# **Avis délibéré de l'Autorité environnementale sur l'aménagement du plan de voie en gare de Saint-André-le-Gaz (38)**

**n°Ae : 2017-40**

Figure 3 : Plan synoptique des aménagements projetés (source : dossier d'enquête publique)

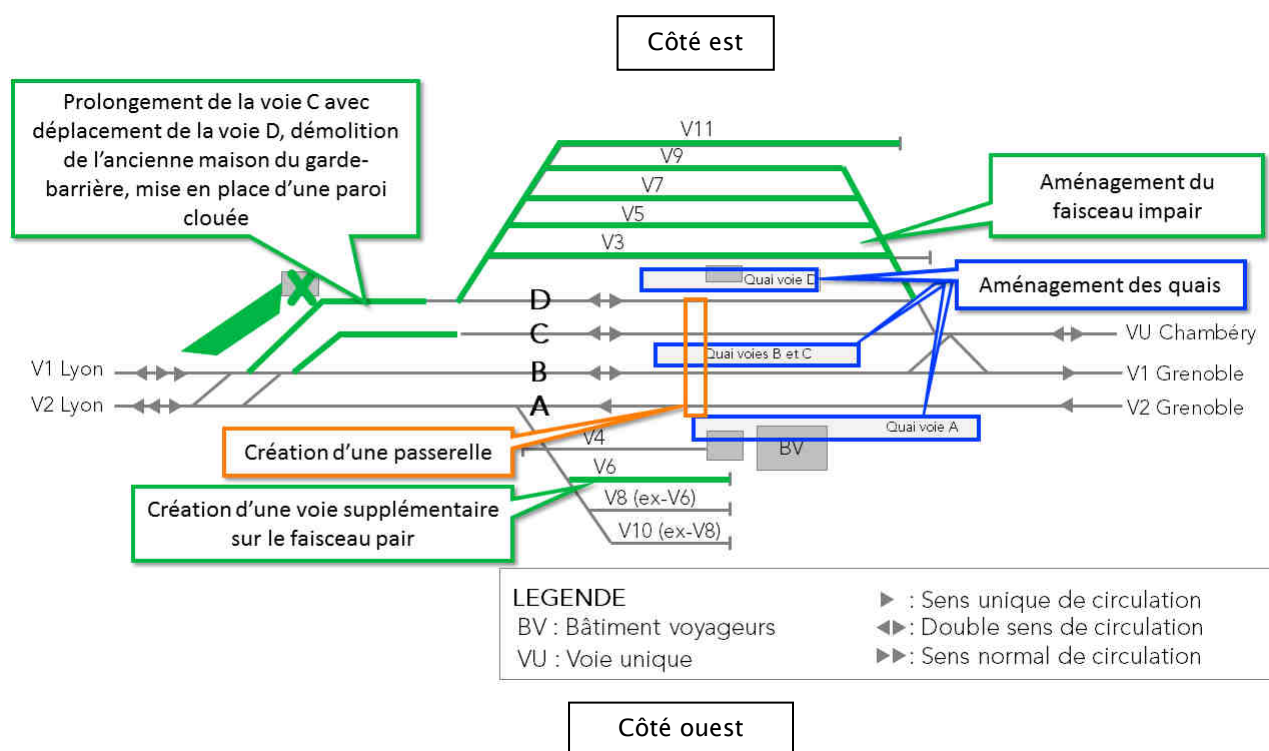
Le raccordement de la voie C nécessite, au nord-est du site ferroviaire en direction de Lyon, de déplacer légèrement la voie D et, en conséquence d'est en ouest, de créer un mur de soutènement dont les caractéristiques ne sont pas précisées<sup>3</sup>, de démolir une ancienne maison de garde-barrière, de terrasser le talus de la voie ferrée, en déblai à cet endroit, sur une centaine de mètres

<sup>3</sup> La référence à ce premier mur de soutènement en lien avec le déplacement de la voie D, à l'est de la maison de garde-barrière, est confuse dans le dossier. Son existence n'est évoquée que dans le chapitre 17 de l'étude d'impact relatif à l'analyse de compatibilité du POS de Saint-André-le-Gaz, mais ne fait l'objet d'aucune description ni d'analyse des impacts.
